Avis délibéré de l’Autorité environnementale sur la liaison Est-Ouest (LEO) au sud d’Avignon (84)

n°Ae: 2020-22

Avis délibéré n° 2020-22 adopté lors de la séance du 22 juillet 2020

Figure 7 – Cartographie des variations de l'indice Pollution Population (Source : dossier)

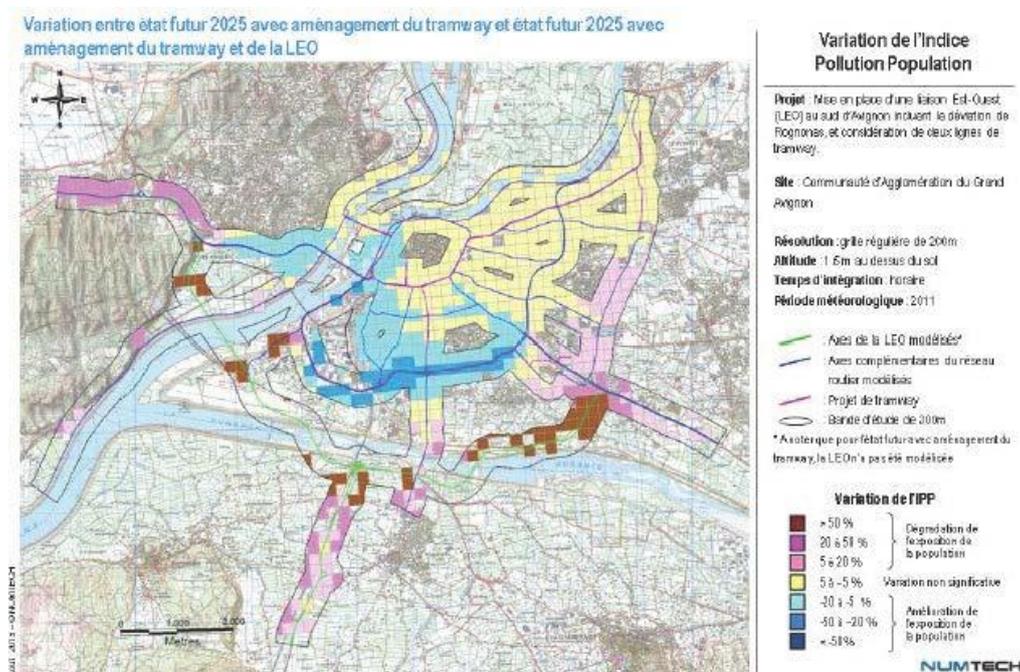
Une analyse de type « Indice pollution population » (IPP) a été conduite³² ; le document fait état d'une baisse de 14 % de cet indice « *pour la situation future avec aménagement du tramway et de la LEO* », à comparer *a priori* avec une diminution de 8 % du fait du seul tramway. Cette baisse de l'IPP n'est pas étonnante, le projet consistant à reporter vers des zones peu habitées du trafic circulant aujourd'hui dans des secteurs plus denses. En ce qui concerne les zones proches de la future infrastructure, le dossier se contente d'assertions très générales, comme par exemple « *Néanmoins, la mise en place de la LEO devrait, au niveau de certaines mailles situées à proximité directe de la liaison, augmenter l'exposition de la population du fait d'une concentration en benzène plus importante* », sans précision supplémentaire.

Alors que l'étude recense les établissements accueillant des populations sensibles (crèches, écoles, maisons de retraite...) sur les communes concernées par le projet (Avignon, Rognonas, Le Pontet, Les Angles), aucune traduction cartographique n'en est proposée si bien que le lecteur ne peut connaître le degré de proximité de tels établissements avec la future infrastructure.

Figure 6 – Localisation du viaduc de franchissement de la Durance et emprises de chantier (source : dossier)

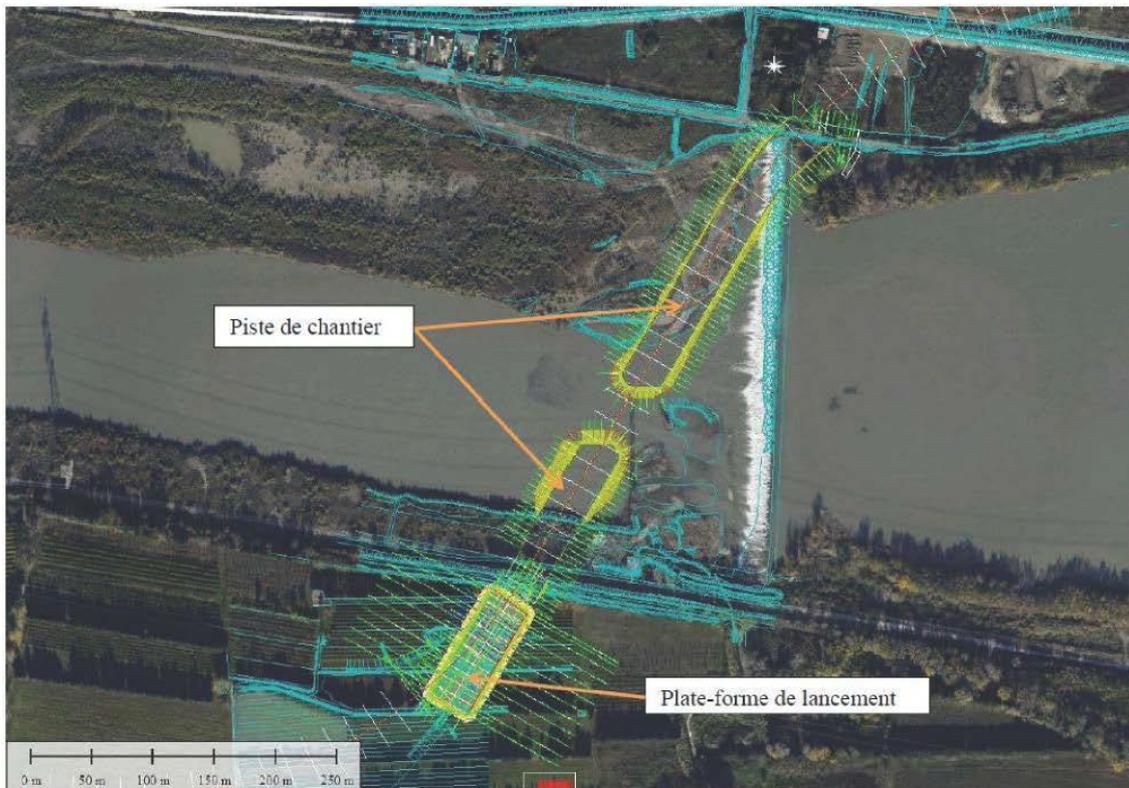
Les « pistes de chantier » relatives à la construction du viaduc de franchissement de la Durance traversent le seuil, tout en occupant une proportion importante des zones de frayère, situées dans l’immédiat aval. Elles ont aussi pour conséquence d’obstruer plus de 80 % de la largeur du lit mineur de la Durance, comme le montre le schéma ci-après. Ces incidences n’étant pas évaluées, le dossier est également incomplet sur ce point.

Figure 8 –Intersection entre les zones Natura 2000 et le fuseau de la tranche 2 (source : dossier)

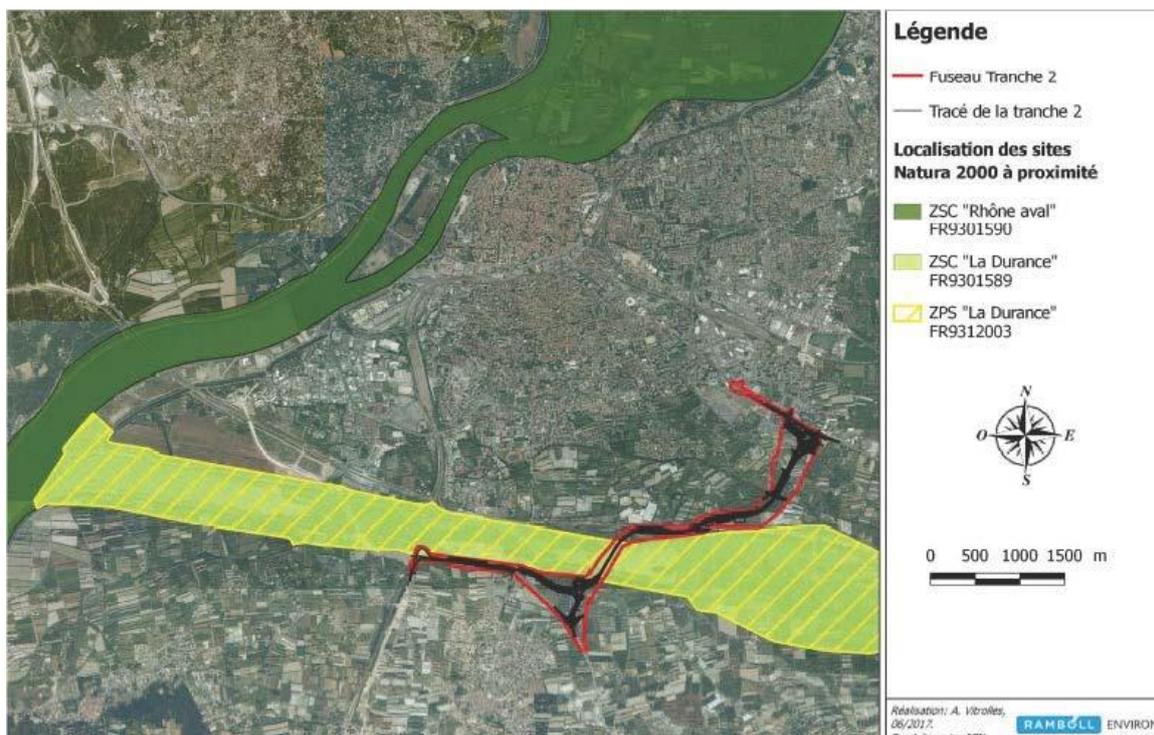
Le dossier recense une zone spéciale de conservation (ZSC) et une zone de protection spéciale (ZPS) englobant la zone d’étude et cinq ZSC et une ZPS à proximité de celle-ci. Dans la suite, l’Ae concentre son analyse sur les seules deux zones directement affectées⁴⁸ : la ZSC « la Durance »⁴⁹ (avec 19 habitats naturels et 29 espèces inscrites au formulaire standard de données – FSD) et la ZPS « la Durance »⁵⁰ (97 espèces d’oiseaux inscrites au FSD) dont les périmètres recoupent le projet sur une partie significative.

Figure 5 - Représentation, très partielle, des habitats de l'Alose feinte (Source : dossier)

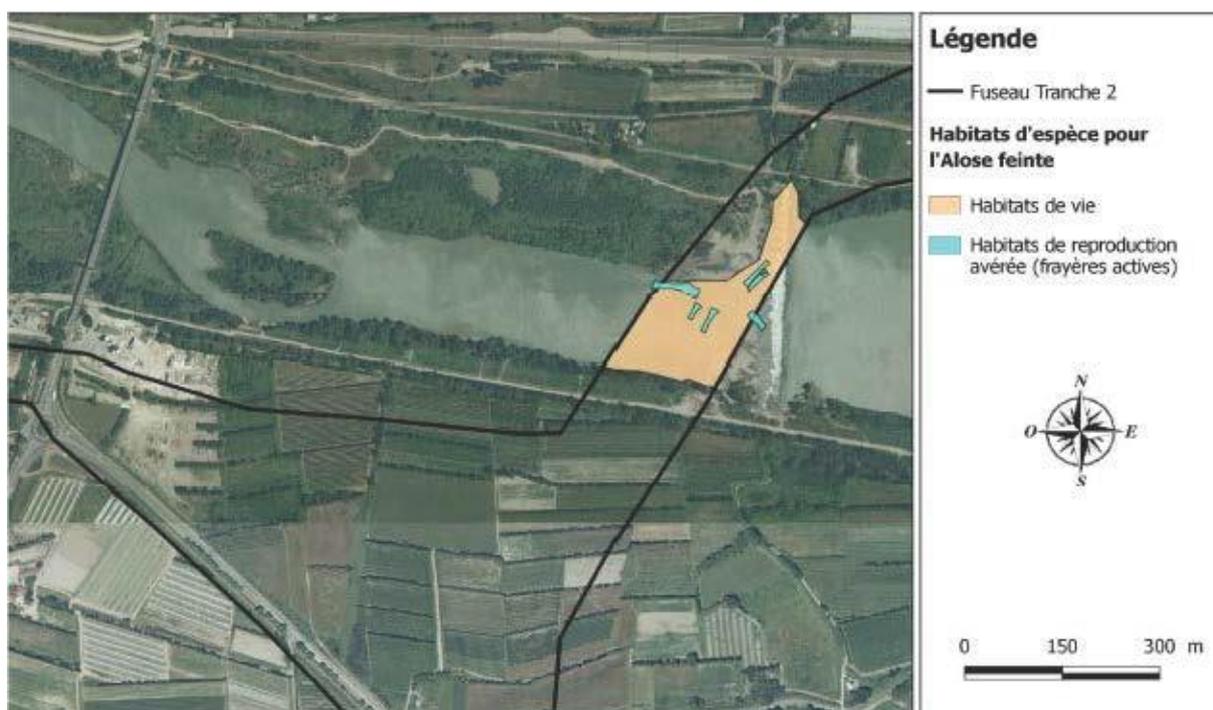
Par ailleurs, l'analyse est faite sur un périmètre d'études très restreint, ne permettant pas d'apprécier l'ensemble des incidences ; à titre d'illustration, on trouvera ci-dessous la cartographie pour l'Alose feinte qui ne permet pas de comprendre le rôle du seuil 68 et la superficie des habitats de vie et de reproduction à l'aval de celui-ci.
